盤・回路 現地調査票 / 記録 #1

元図面：山田ビル_2F_電灯コンセント既設図.pdf / 1 ページ

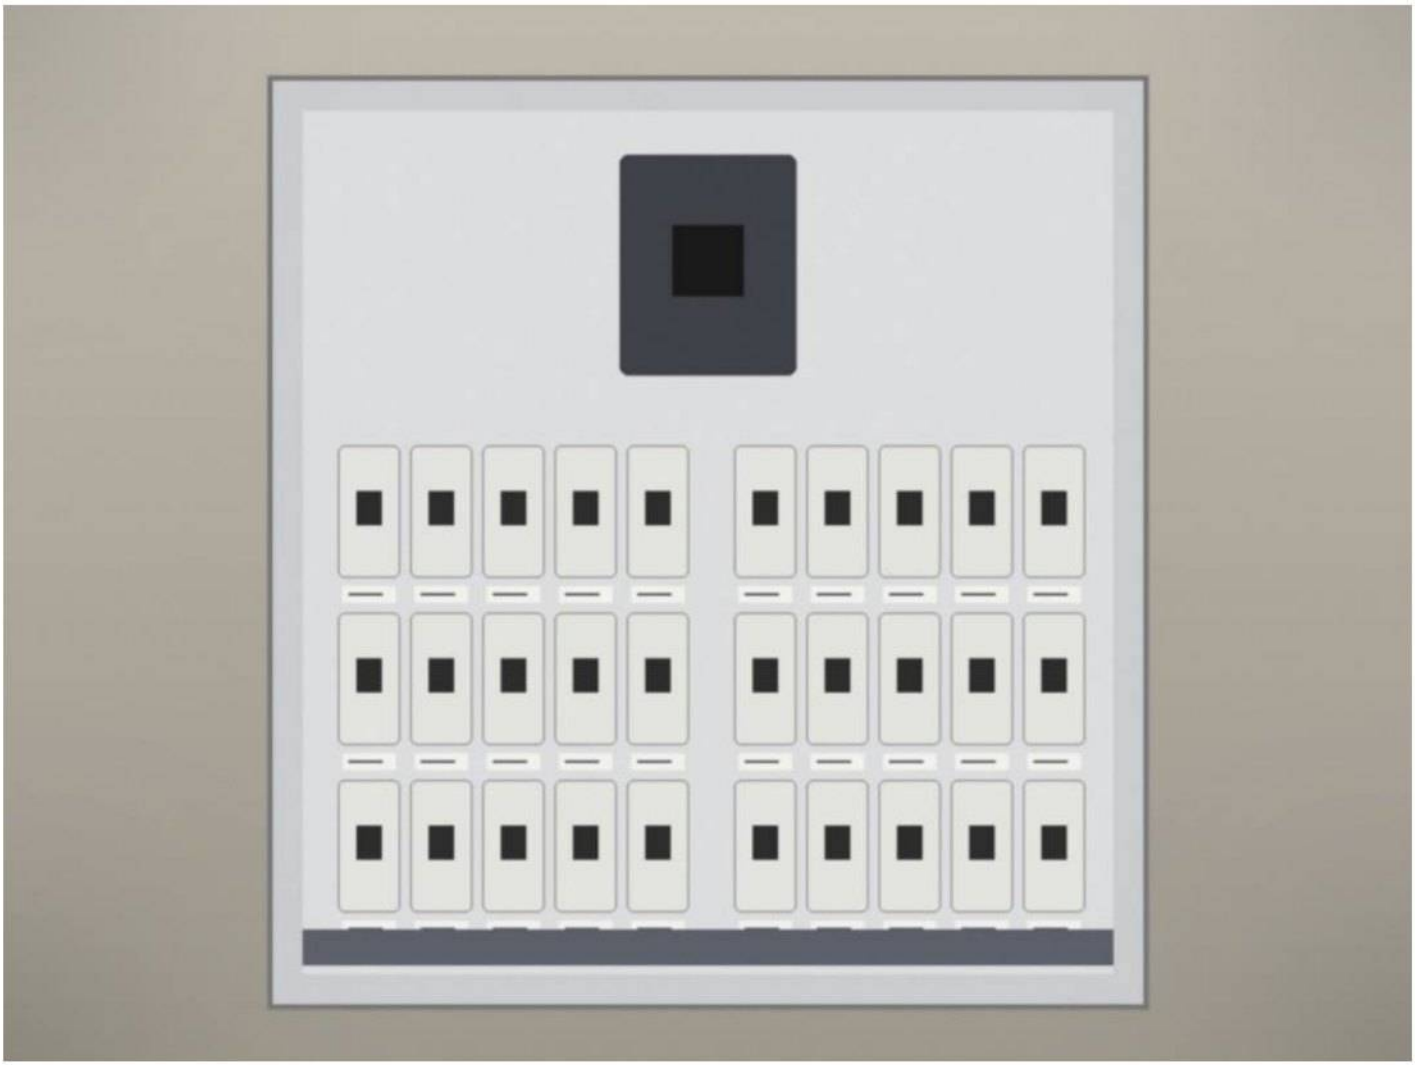
#4 [調査中] 配線仕様
盤：L-2
回路：L-2-18
配線：VVF 2.0-3C（単相200V）
場所：2F 給湯室 IH
調査：鈴木 2026-10-20
IH専用回路。天井内の経路を確認中

#2 [未確認] 回路番号
盤：L-2
回路：不明（L-2-12？）
配線：VVF 2.0-3C
場所：2F 会議室 コンセント
調査：鈴木 2026-10-20
盤に回路表示なし。負荷側から特定できず

#3 [要再調査] 確認事項
盤：P-2
場所：2F 機械室 動力盤
調査：鈴木 2026-10-20
盤扉施錠のため内部未確認。管理会社に鍵を手配して再調査

#1 [確認済] 盤名
盤：L-2
回路：L-2-01〜L-2-30
配線：幹線 CV 22sq-3C
場所：2F EPS 電灯分電盤
調査：鈴木 2026-10-20
主幹 3P 100A・分岐30回路（予備2）。銘板と回路表示が一致

盤・回路 現地調査票 / 記録 #2

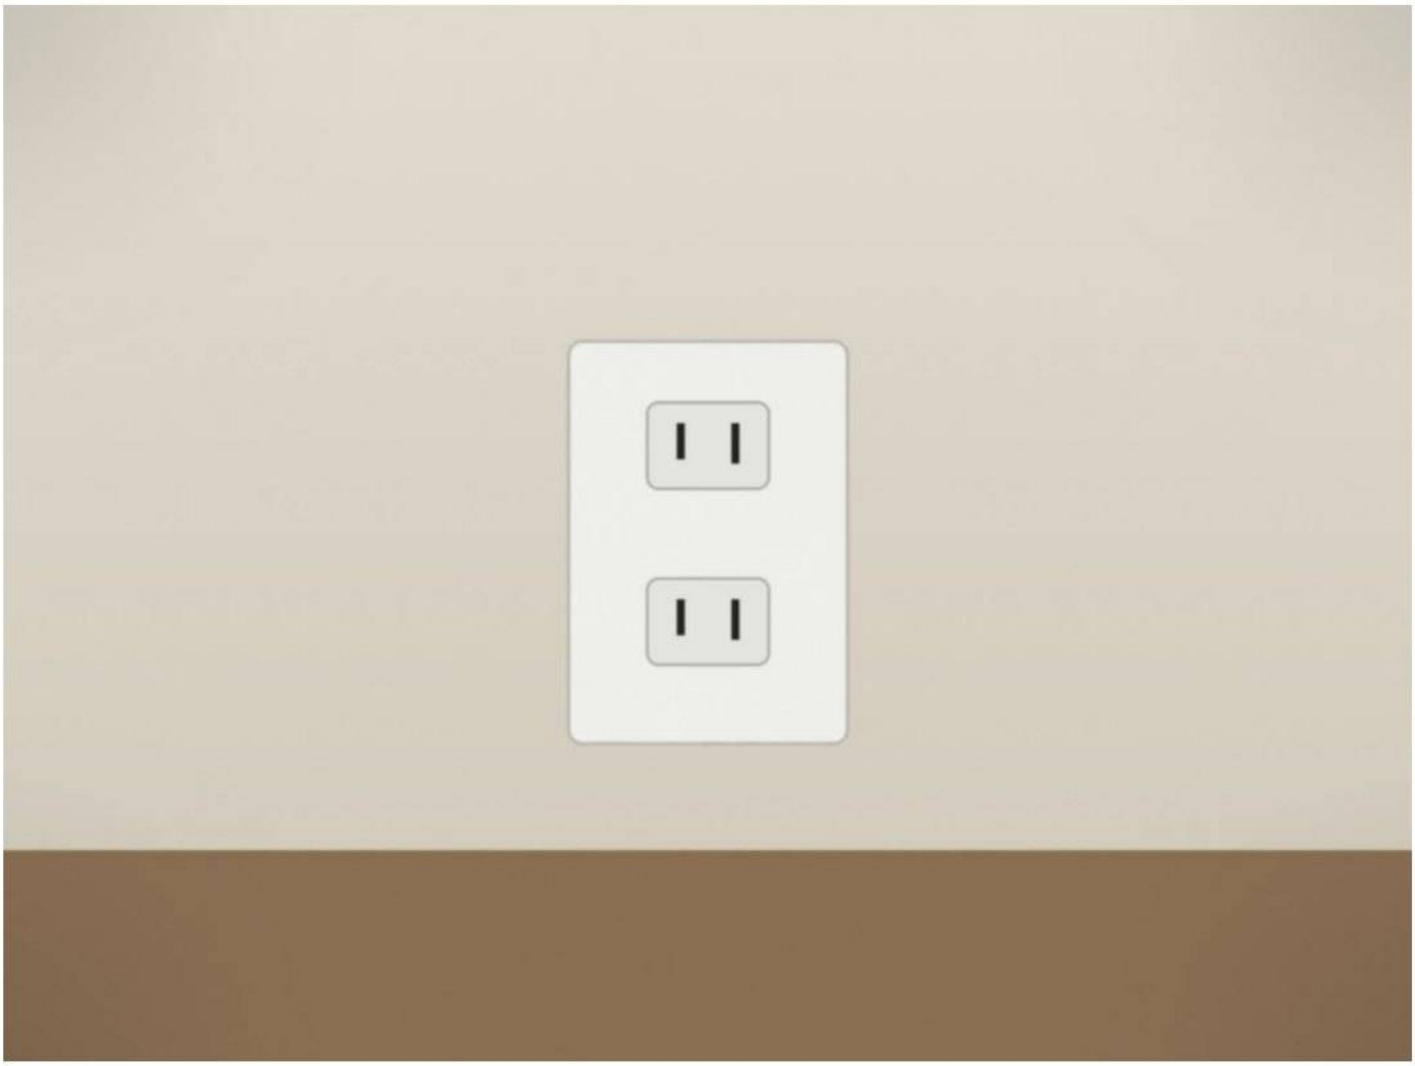
#2 [未確認] 回路番号
盤：L-2
回路：不明（L-2-12？）
配線：VVF 2.0-3C
場所：2F 会議室 コンセント
調査：鈴木 2026-10-20
盤に回路表示なし。負荷側から特定できず
